Onderwerp: bezwaar op ontwerpbesluit omgevingsvergunning GU-Z2024-0004853, Hogenoord 18-21, 3513GX Utrecht

Hierbij dien ik mijn bezwaar in ten aanzien van het ontwerpbesluit omgevingsvergunning voor het bouwen van 14 woningen en een inrit na sloop van de bestaande dienstwoningen op het perceel Hogenoord 18-21, 3513GX Utrecht (kenmerk: GU-Z2024-0004853).

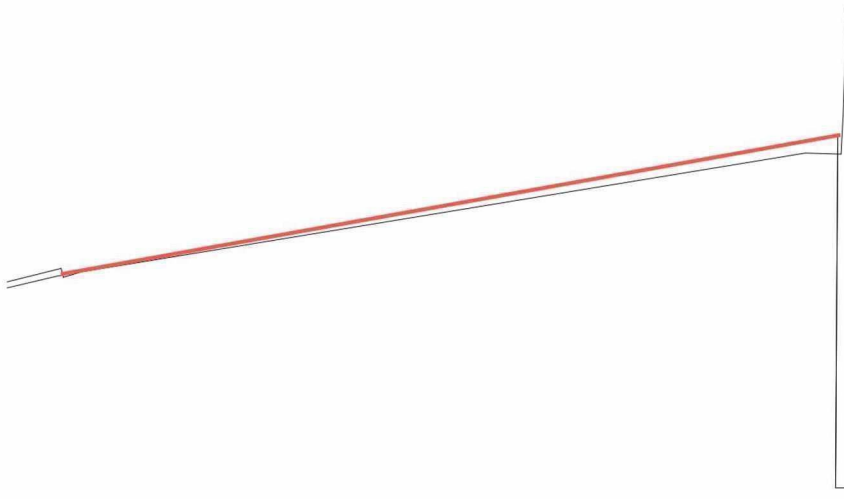
5.1.2.e

5.1.2.e

- **5.1.2.e** De zwarte lijn is aangehouden i.p.v. de rode. zie afbeelding hieronder.

**5.1.2.e** Toen is beloofd dat de stukken in de omgevingsvergunning aangepast zouden worden. Dit is niet volledig gebeurt. De **5.1.2.e** zal in de praktijk smaller zijn dan aangegeven op tekening Technisch Ontwerp Inrit. Wij verzoeken om minimaal de gevellijn en betonnen kolom in te tekenen, waardoor de werkelijke inrit breedte zichtbaar is.
